WI. 272.2.2023

Dotyczy: postępowania w trybie podstawowym na wykonanie robót budowlanych polegających na montażu pomp ciepła oraz instalacji fotowoltaicznej w ramach zadania pn. „Modernizacja kotłowni w budynku Zespołu Szkół Ekonomicznych w Świdnicy przy ul. Pionierów Ziemi Świdnickiej 10” z podziałem na zadania.

Koncepcja 44 panele po 410Wp

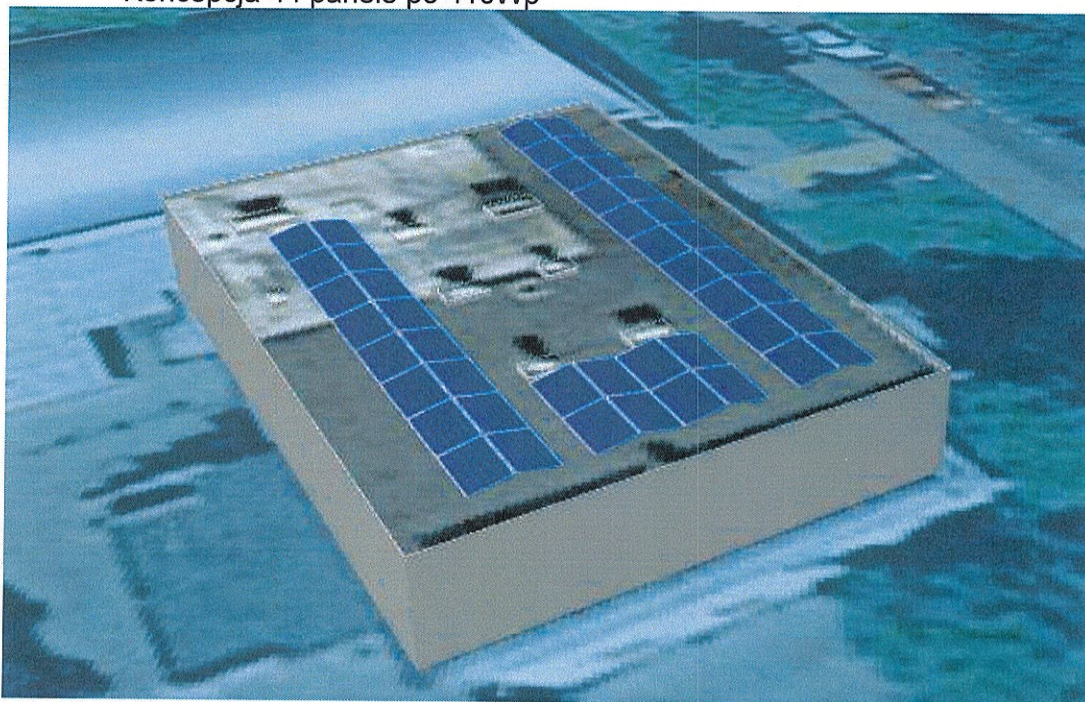
Pytanie nr 3: W związku z planowanym przez nas zastosowaniem określonej konstrukcji powstała potrzeba zastosowania modułów o mocy 410Wp.

Czy możemy zastosować do realizacji zadania 44 moduły po 410Wp?

Odpowiedź: Zamawiający dopuszcza wszelkie warianty konfiguracji instalacji fotowoltaicznej pod warunkiem, że zostaną spełnione wymagania postawione w Projekcie Technicznym oraz Specyfikacji Istotnych Warunków Zamówienia to jest:

1. Moc instalacji minimum: 18,88 kW
2. Roczna produkcja energii elektrycznej: 18 122 kWh
3. Maksymalne jednostkowe obciążenie dachu od instalacji PV: 30kg/m²

Jeżeli Wykonawca jest pewny, że proponowana konfiguracja zmieści się fizycznie na dachu, Inwestor dopuszcza rozwiązanie zamienne jako tożsame, pod warunkiem spełnienia wyżej wymienionych parametrów
